Oggetto: Procedura di Valutazione di Impatto Ambientale, ai sensi dell'art.23 del D.Lgs. n°152/2006, integrata con la Valutazione di incidenza, ai sensi dell'art.5 del D.P.R. 357/1997 e verifica del Piano di utilizzo terre, ai sensi dell'art.9 del D.P.R. 120/2017. Progetto definitivo "MI530 – Ammodernamento della S.S. 42 "del Tonale e della Mendola". Variante Est di Edolo - Lotto II. Osservazioni.

## PROGETTO DEFINITIVO

### “S.S. 42 ‘DEL TONALE E DELLA MENDOLA’ VARIANTE EST DI EDOLO”

#### *OSSERVAZIONI*

Figura 01 – Localizzazione della proprietà degli Osservanti (campitura rossa) e del sub. 488 (perimetro tratteggiato) in corrispondenza dello Svincolo Sud.

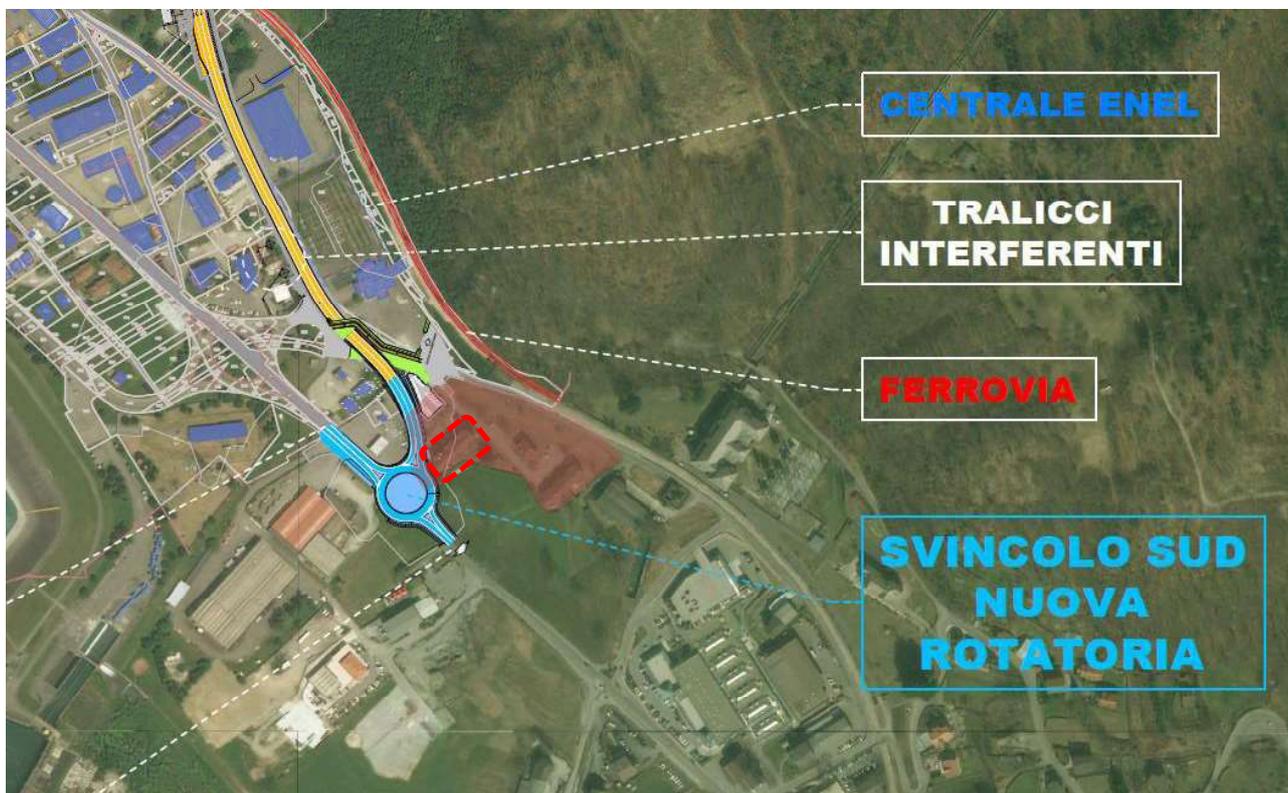
Le presenti Osservazioni al Progetto Definitivo “S.S. 42 ‘del Tonale e della Mendola’ Variante Est di Edolo” pubblicato sul sito web “Valutazioni e autorizzazioni ambientali” del Ministero della Transizione Ecologica (<https://va.minambiente.it/it-IT/Oggetti/Documentazione/8251/12126>) sono presentate dai residenti dell’edificio esistente sito in Via Mù n. 11, 13 e 15 in Comune di Sonico (d’ora in avanti “Osservanti”) in corrispondenza del quale si colloca lo “Svincolo sud” dell’intervento di progetto e, in particolare, il tratto di nuova viabilità compreso tra la nuova rotatoria di progetto lungo la SS n.42 in Comune di Sonico e l’inizio della galleria artificiale (Figura 01). Gli immobili degli Osservanti sono censiti al Catasto Urbano Sez NCT Fg. 1, mapp. 2 – 488 – 489 -490 del Comune di Sonico.

Figura 03 - Planimetria di localizzazione dei ricettori censiti (la residenza degli Osservanti è identificata come R096).

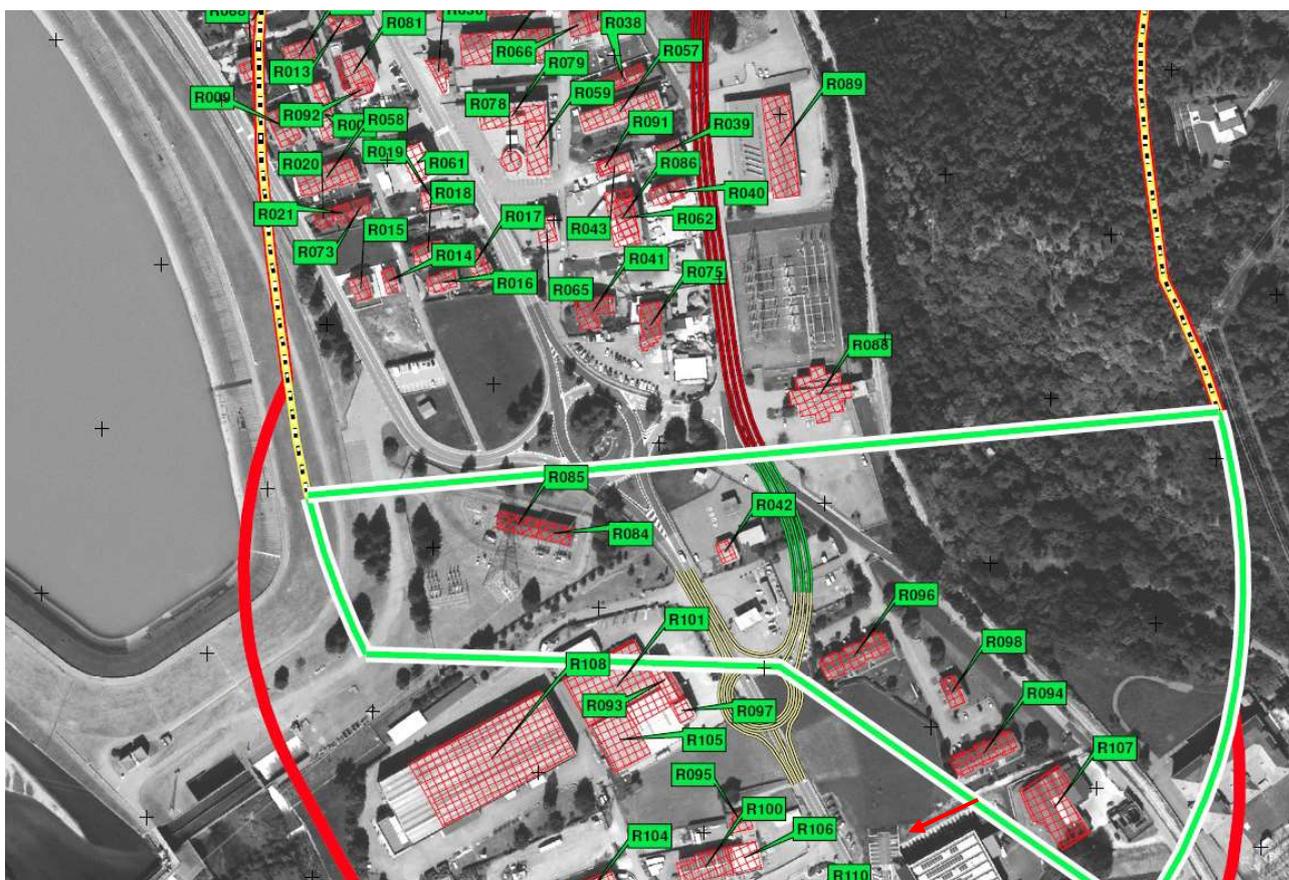
Tale valutazione, tuttavia, non risulta chiaro sulla base di quali aspetti specifici sia stata condotta. Considerando i possibili recettori interessati dai differenti tratti viabilistici tra la “alternativa C” e la “alternativa

D”, infatti, si evidenzia che in prossimità della rotatoria esistente considerata nella “alternativa C” sono presenti due edifici residenziali (R041 e R075, comunque già interessati dalla viabilità esistente) e in prossimità del nuovo tracciato viabilistico di progetto considerato nella “alternativa D” sono presenti gli edifici residenziali R096 (di proprietà degli Osservanti) e R098 (Figura 03); anche in termini di edifici sensibili interessati, pertanto, le due alternative considerate paiono essere sostanzialmente equivalenti.

Considerando che entrambe le alternative progettuali garantiranno, dal punto di vista trasportistico, la medesima funzionalità in termini di sgravio del centro abitato di Edolo, si richiede, alla luce di quanto sopra espresso, di riconsiderare la valutazione condotta, verificando la reale sussistenza dei dichiarati benefici della “alternativa D” rispetto alla “alternativa C”.

Figura 04 - Planimetria aree di cantiere svincolo sud (in rosso tratteggiato la residenza degli Osservanti).

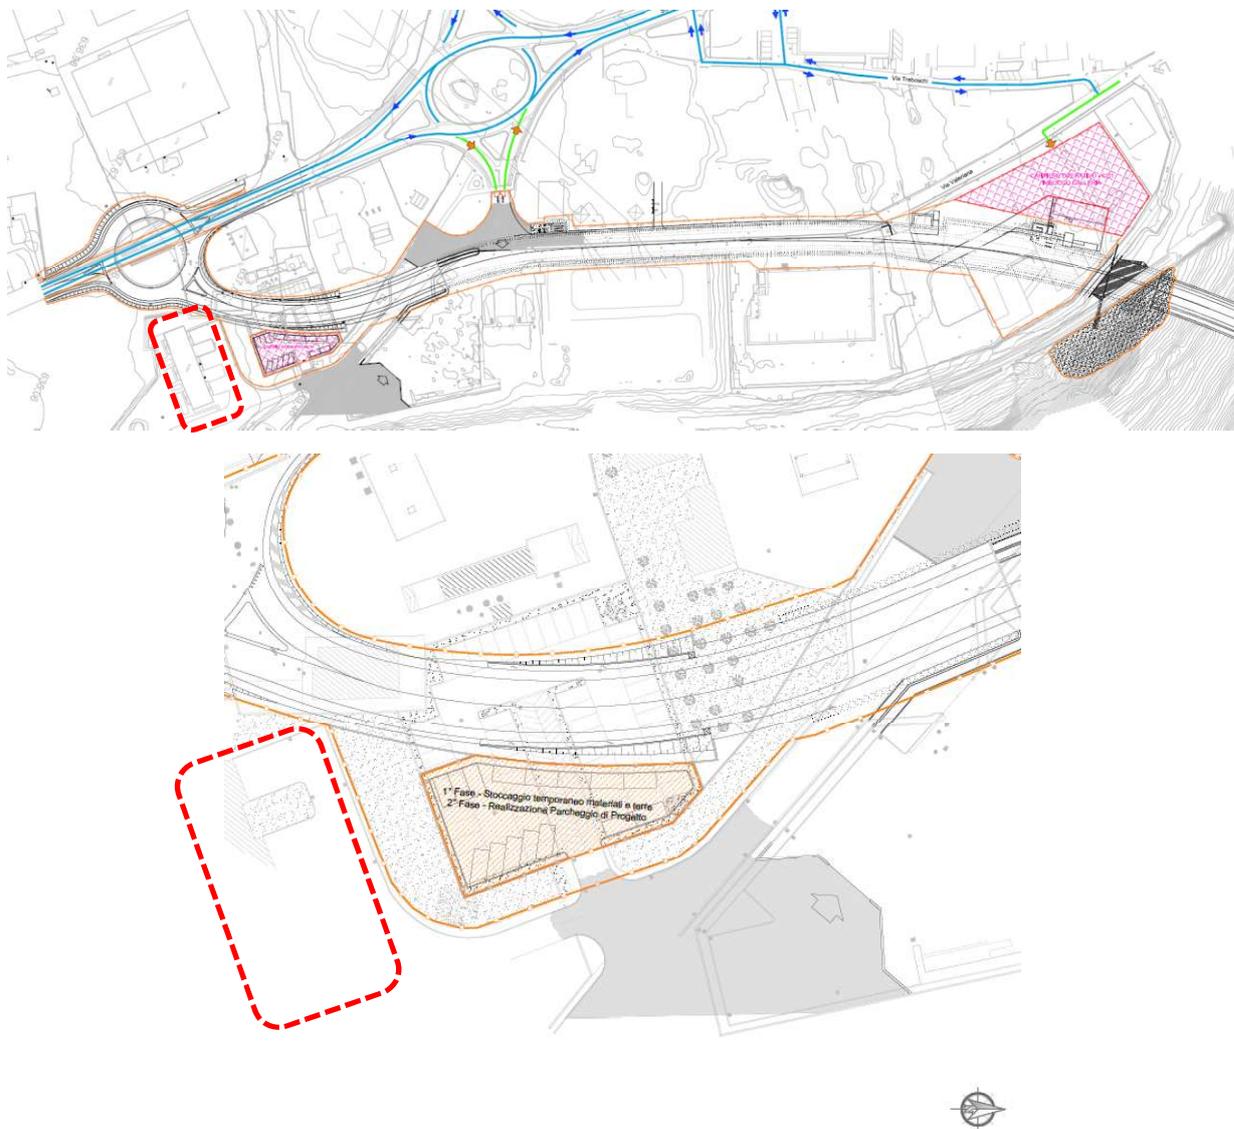
2. In relazione agli effetti sulla qualità dell'aria nella fase di cantiere, le valutazioni condotte dallo SIA risultano essere piuttosto generiche, così come le relative misure di mitigazione (pagg. 354-355). In particolare, si evidenzia che a poche decine di metri dalla residenza degli Osservanti è prevista una porzione del “Campo Operativo Sud” del cantiere (Figura 04), in cui, tuttavia, non risulta chiaro nella documentazione progettuale (incluso il documento T00CA00CANRE01\_B “Cantierizzazione – Relazione descrittiva sulla cantierizzazione”) quali attività nello specifico saranno svolte; l'unica informazione disponibile è relativa all'indicazione contenuta nella tavola V02CA00CANSC01\_B “Cantierizzazione – Layout di cantiere” riportante “1° Fase - Stoccaggio temporaneo materiali e terre” e “2° Fase - Realizzazione Parcheggio di Progetto”.

Dalla documentazione disponibile, inoltre, non è chiaro cosa si intenda esattamente con “*materiali e terre*”, ovvero se il termine sia riferito a terre da utilizzare per le sistemazioni finali dell’intervento di progetto, oppure a materiali derivanti dal vicino scavo per la realizzazione del tratto viabilistico in trincea, oppure ancora a materiali derivanti dallo scavo della galleria naturale (smarino); almeno alcuni di questi, peraltro, configurabili come rifiuti.

Considerando l’estrema vicinanza dell’area di cantiere in questione alla residenza degli Osservanti non si ritiene possibile escludere impatti connessi con la produzione di emissioni in atmosfera inquinanti derivanti

dai mezzi d'opera impiegati e con la produzione di polveri derivanti dalla movimentazione di “materiali e terre” o dall'erosione eolica dei cumuli di materiali presenti nell'area (peraltro in relazione al fatto che la zona risulta essere comunque ventilata, anche in regime di brezze).

Alla luce di quanto sopra esposto e del fatto che le attività di realizzazione della nuova viabilità sono stimate in una durata di oltre 1.000 giorni durante i quali presumibilmente le aree di cantiere rimarranno operative, in relazione alla rilevanza della tematica in termini di salute si richiede di:

- 2.1 miglior approfondire le specifiche valutazioni in termini di effetti sulla qualità dell'aria locale, puntualizzando le attività che saranno condotte nella porzione di Campo Operativo Sud più prossimo alla residenza degli Osservanti;
- 2.2 prevedere lo spostamento della porzione di Campo Operativo Sud più prossimo alla residenza degli Osservanti e specificare le misure mitigative necessarie per contenere i possibili impatti sulla qualità dell'aria comunque indotti e, in particolare, la diffusione di inquinanti e polveri.

Nulla si dice in merito alla configurazione- al termine delle opere- dell'attuale area occupata a parcheggio prospiciente la proprietà degli Osservanti, chiedendone la restituzione nello stato di fatto originario o la condivisione di una eventuale diversa profilatura.

Figura 06 - Interventi opere a verde Svincolo Sud (in rosso tratteggiato è indicata la residenza degli Osservanti).

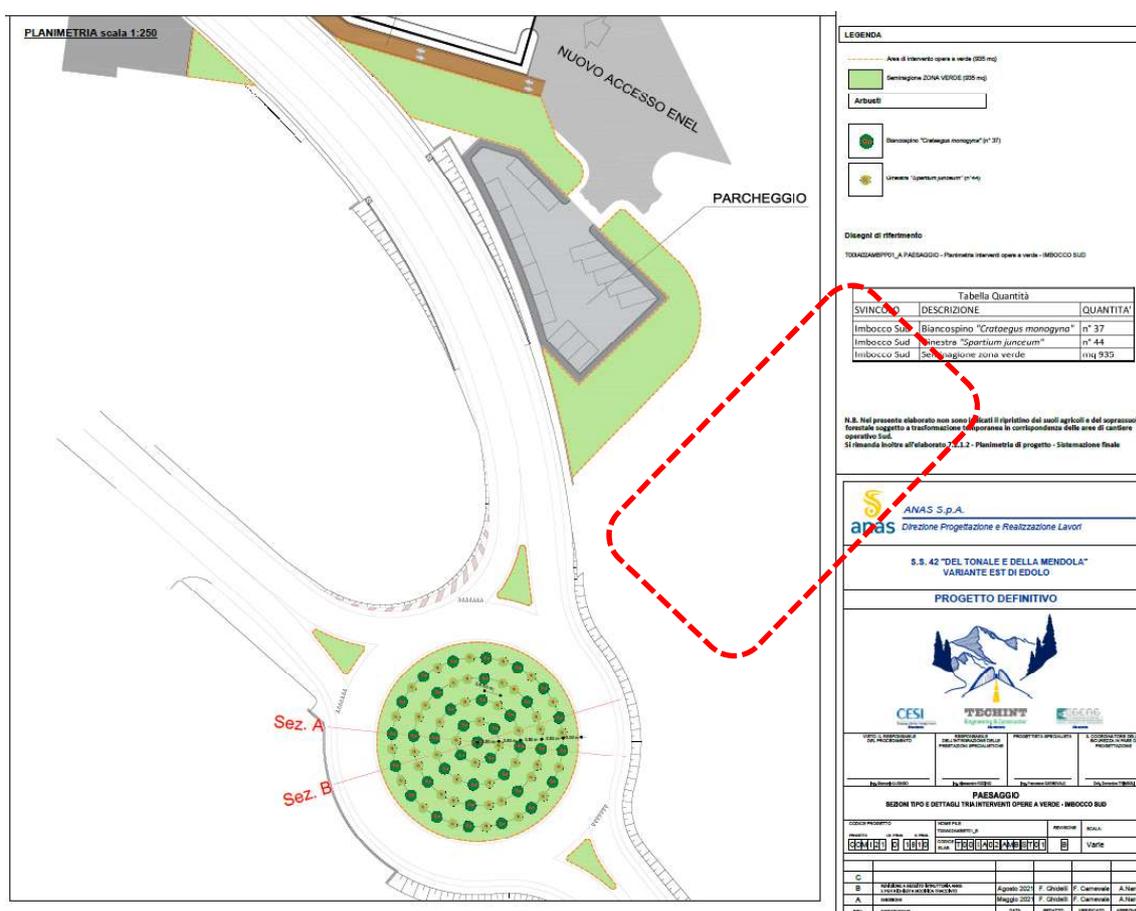
8. Il Progetto Definitivo prevede la sistemazione paesaggistica dello Svincolo sud (tavola T00IA02AMBST01\_B “Paesaggio – Sezioni tipo e interventi opere a verde - imbocco sud”); gli interventi previsti, tuttavia, si limitano alla sistemazione della rotonda di progetto (Figura 06).

Considerando la vicinanza del tracciato di progetto con la residenza degli Osservanti, si richiede di prevedere adeguate misure di mascheramento della viabilità di progetto. Data l'alta sensibilità del sito, si ricorra ad un autentico progetto di paesaggio che conferisca qualità estetica all'intervento e non ci si limiti ad una quinta arborea/arbustiva, trovandosi l'area all'interno di un Corridoio ecologico primario ai sensi del PTCP (art.47).
